Saneringsbesluit A1 Lochem – Azelo

Nota van Antwoord

**Nota van Antwoord
Ontwerp Saneringsplan
A1 Lochem – Azelo**

Datum	mei 2018
Status	Definitief

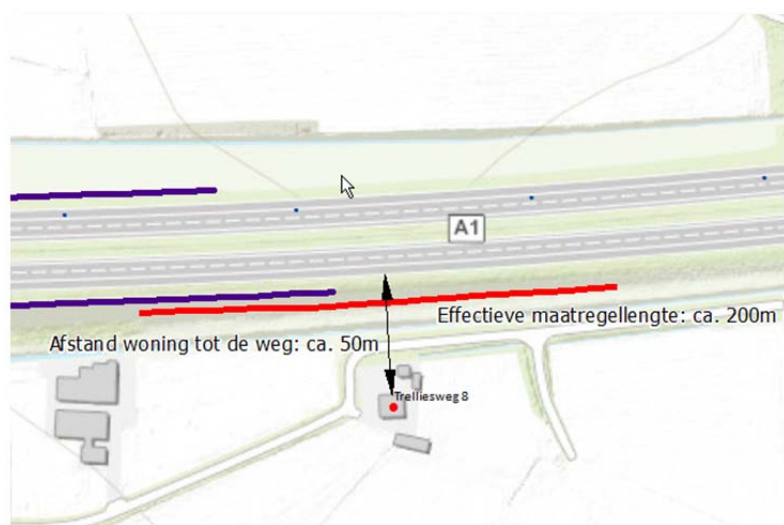
25. Indiener stelt dat het onderzoek naar doelmatige maatregelen bij zijn woning onjuist is uitgevoerd en stelt dat het bestaande scherm verlengd moet worden.

Indiener stelt dat ten onrechte geen geluidbeperkende maatregelen bij zijn woning worden getroffen, omdat onjuiste uitgangspunten zijn gehanteerd in de afweging van de doelmatigheid.

Uit het akoestisch onderzoek bij het Saneringsplan blijkt dat de geluidbelasting bij de woning van indiener maximaal 68 dB bedraagt. De geluidbelasting in de situatie zonder bestaande geluidmaatregelen, zoals het bestaande scherm, bedraagt 69 dB en op basis van die geluidbelasting wordt het beschikbare budget voor maatregelen voor deze woning vastgesteld op 8.600 reductiepunten. Uit dit budget moeten de te treffen doelmatige maatregelen worden bekostigd, er zijn geen woningen in de directe omgeving waarvoor maatregelen moeten worden getroffen die voor een vergroting van het budget zorgen.

In bovenstaande afbeelding is de situatie bij de woning van indiener weergegeven: de woning ligt op een afstand van ca. 50 meter uit de kant van de verharding van de A1. Een effectieve maatregel om het geluid af te schermen moet minimaal 200 meter lang zijn. Naast de woning van indiener is in het verleden een scherm geplaatst met een hoogte van 3 meter.

Bij de afweging van doelmatige maatregelen moeten volgens de criteria de kosten voor bestaande maatregelen in mindering worden gebracht op het bestaande budget. Zoals beschreven in het akoestisch onderzoek bij het Saneringsplan, zie paragraaf 4.4.2, resteert er dan geen budget meer voor aanvullende maatregelen.

Als er in het geheel geen scherm aanwezig was geweest, had de afweging ook niet geleid tot doelmatige maatregelen. Met het beschikbare budget kan

maximaal een geluidscherm van 1 meter hoog en 162 meter lang of een geluidscherm van 2 meter hoog en 92 meter lang worden geplaatst. Met dergelijke schermen kan geen geluidreductie van 5 dB worden behaald zodat deze schermen niet doelmatig zijn.

Geconcludeerd wordt dat het niet mogelijk is om geluidbeperkende maatregelen te treffen voor deze woning. Hoewel de geluidbelasting hoger is dan 65 dB, is er geen wettelijke verplichting om maatregelen te treffen om deze geluidbelasting te verlagen.
